DR. KÖHLER GEOPLAN GMBH Ingenieurgesellschaft für Geotechnik und Planung Cranachstraße 46, 99423 Weimar Tel.: 03643-49 59 00 Fax: 03643-49 59 019 e-mail: post@geoplanweb.de	
Baumaßnahme:							B 83 Pegestorf Hangsicherung Begutachtung Feststellungsentwurf Prüfbermerkungen Abschnitt 11					Proj.-Nr.: 19-008 Blatt : 11 Datum: Nov. 2019	
Auftraggeber:							Landkreis Holzminden Untere Naturschutzbehörde Hinter den Höfen 3 37603 Holzminden

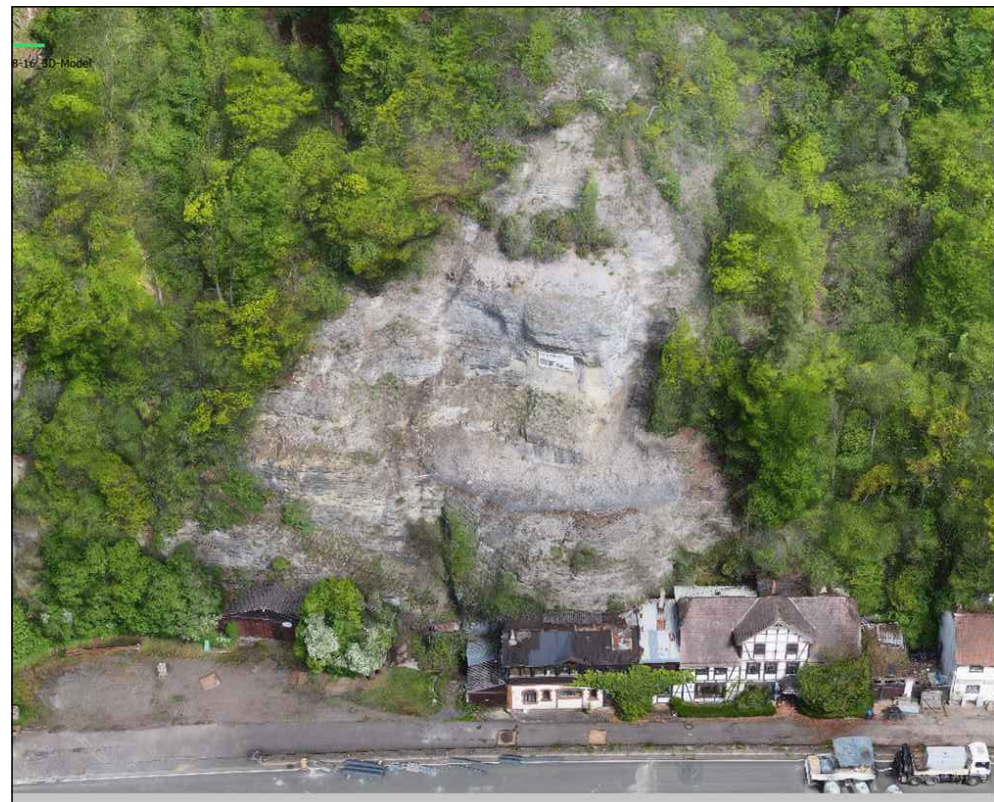
Der SSZ ist eine adäquate technische Lösung für die Gefahren des oberen Wandbereiches. Soweit dies anhand der Befliegungsdaten abgeschätzt werden kann, sind Lage und Länge des oberen SSZs noch zu spezifizieren.							Nach Beurteilung der Ansichten und der Draufsicht ist zu erkennen, dass im Zuge der weiteren Erkundung vor Ort und Planung die Lage des oberen östlichen SSZs noch präzisiert werden muss.						
Auflagesicherung mit Spritzbeton							Die geotechnische Notwendigkeit der Sicherung der oberen Wände ist nach Maßgabe der verfügbaren Daten gegeben. Art und Umfang sind im Zuge der Erkundung vor Ort zu verifizieren.						
Vorgesehener Umfang 50 + 10 m³= 60 m³							Die in diesem Abschnitt bereits ausgeführten 3+Maßnahmen haben sehr deutlich die Notwendigkeit der vorgezogenen Sicherungen belegt und das technologisch Machbare bei den Sicherungsarbeiten im Hang aufgezeigt.						
Netze und Zusatzanker							Ein Ersatz der Maßnahme durch Beobachtung/Monitoring anstelle der Errichtung von Sicherungskonstruktionen ist nicht vorgesehen und hier auch nicht möglich, da die Gefahren/Risiken das mit dem Monitoring verbundene Abwarten nicht erlauben.					Bild 4: Abschnitt 11, Ansicht oberer Hangbereich Station ca. 1753-1736 oberhalb des Gebäudes (aus Befliegung 2019)

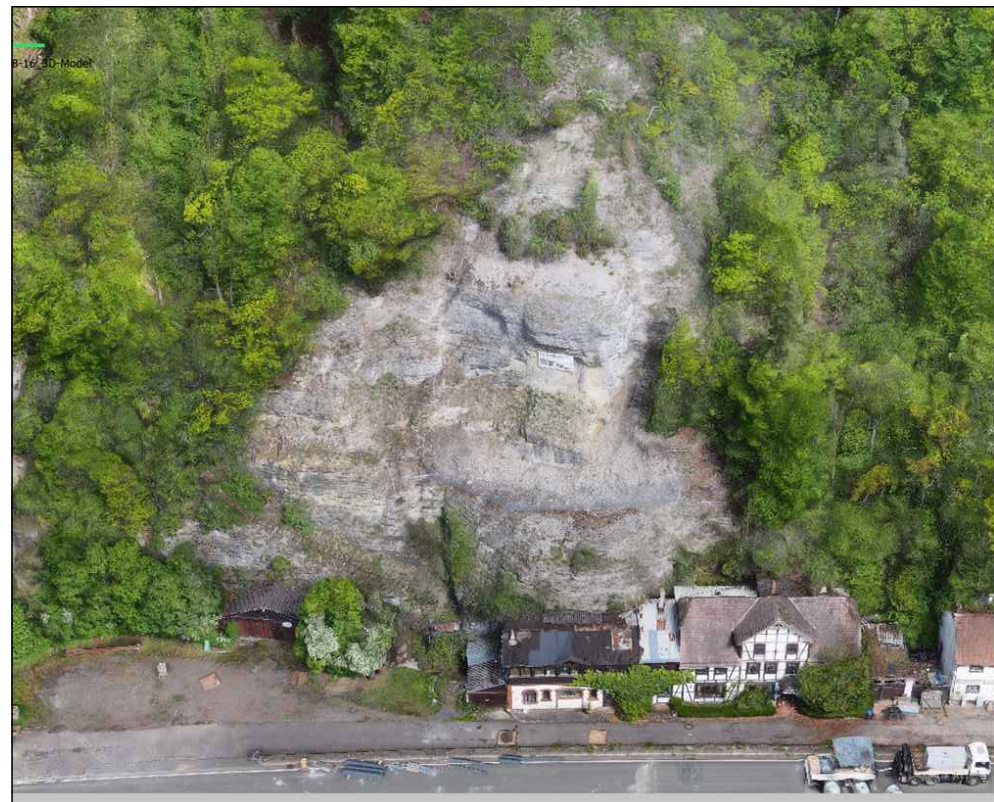
Netze 68 m², Zusatzanker 30 Stück													
Lockergesteinsberäumung													
Umfang ca. 10 m³, in der gelben Zone 10m³													
Die Menge ist eine Abschätzung für die Beräumungsarbeiten am Hangfuß und partiell an Klippen im Hang. Die Beräumung beseitigt Gefahren für die Bauzeit und für die Straße.												Bild 3: Abschnitt 11, Schräg/Draufsicht mit dem SSZ (3+); aus Befliegung 2019
